新中区配水池新設工事(代替案)

説明会資料

令和 6年 6月11日
俱知安町水道課

新中区配水池新設工事の代替案について

施設配置図(代替案)

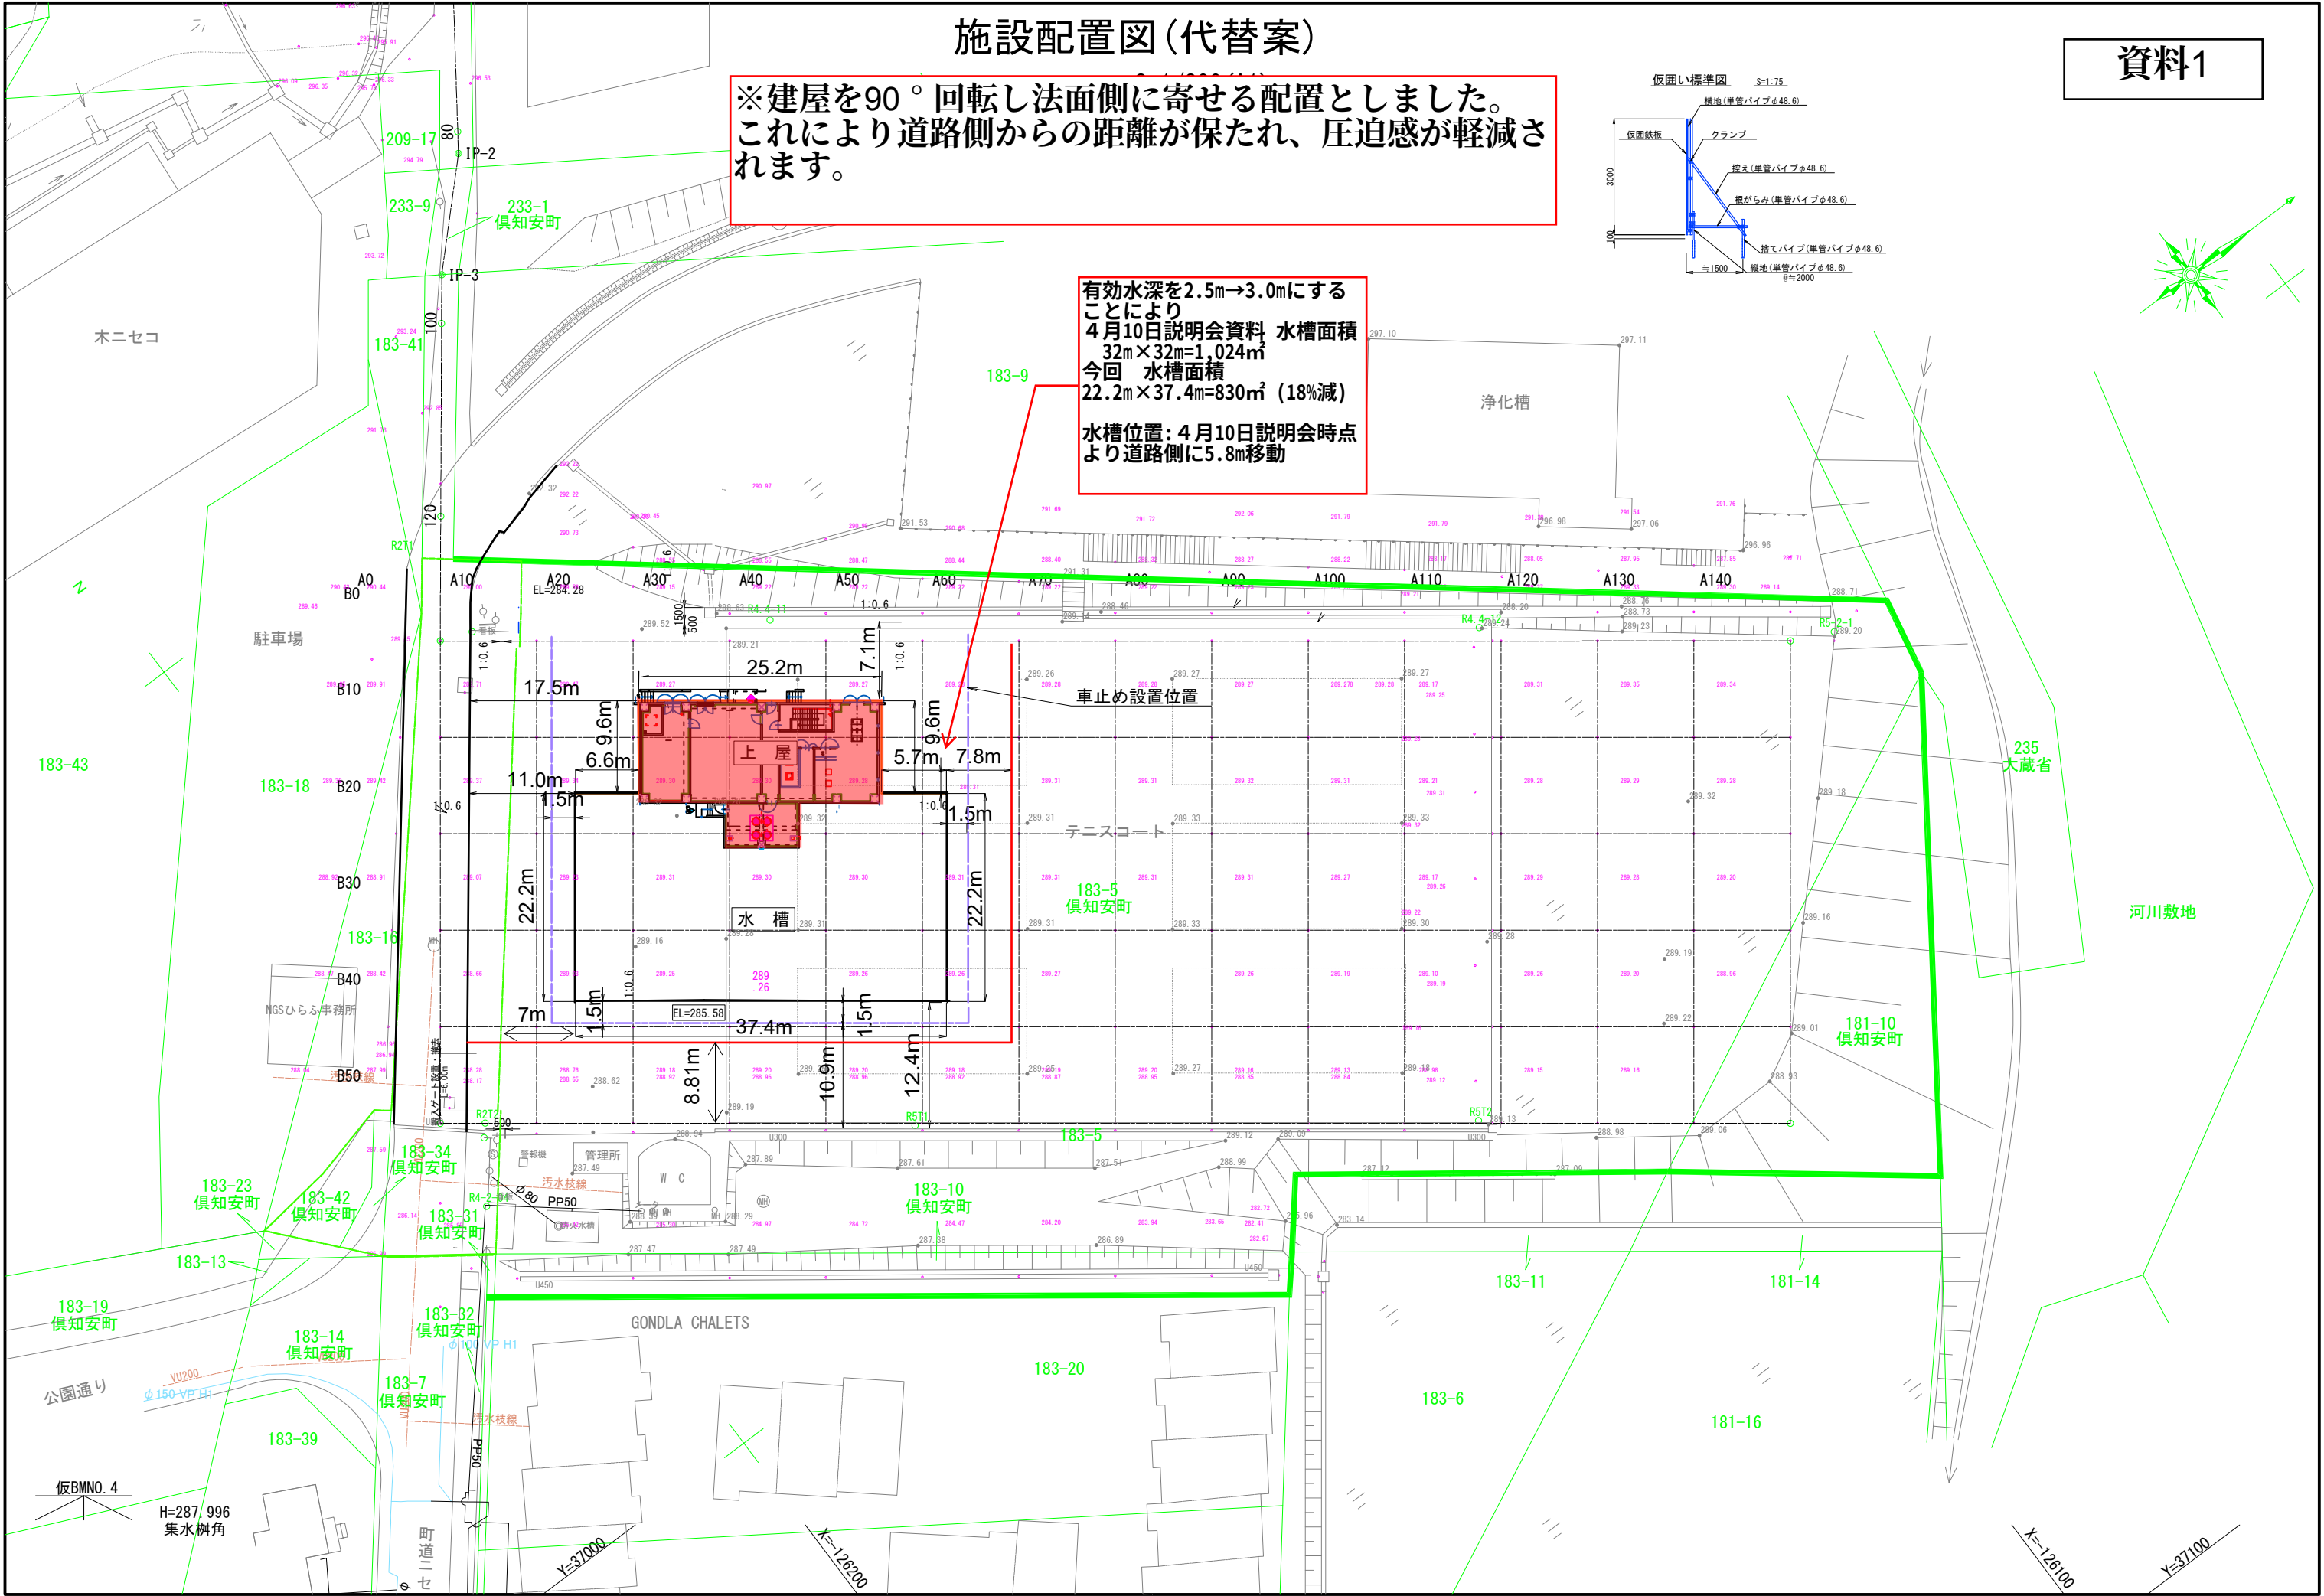
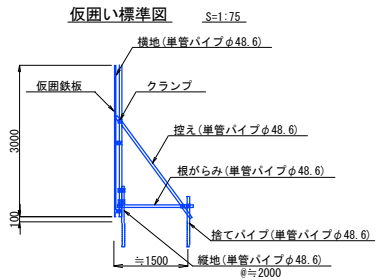
代替案として90度時計回りに転回しゲレンデ側（北西側）に寄せることで、道路側から敷地の奥までの視界を良くするとともに、水槽の有効水深を2.5メートルから3.0メートルにすることにより配水池の面積を縮小（18%程度）します。

※建屋を90°回転し法面側に寄せる配置としました。
これにより道路側からの距離が保たれ、圧迫感が軽減されます。

有効水深を2.5m→3.0mにすることにより
4月10日説明会資料 水槽面積 32m×32m=1,024㎡
今回 水槽面積 22.2m×37.4m=830㎡ (18%減)
水槽位置: 4月10日説明会時点より道路側に5.8m移動
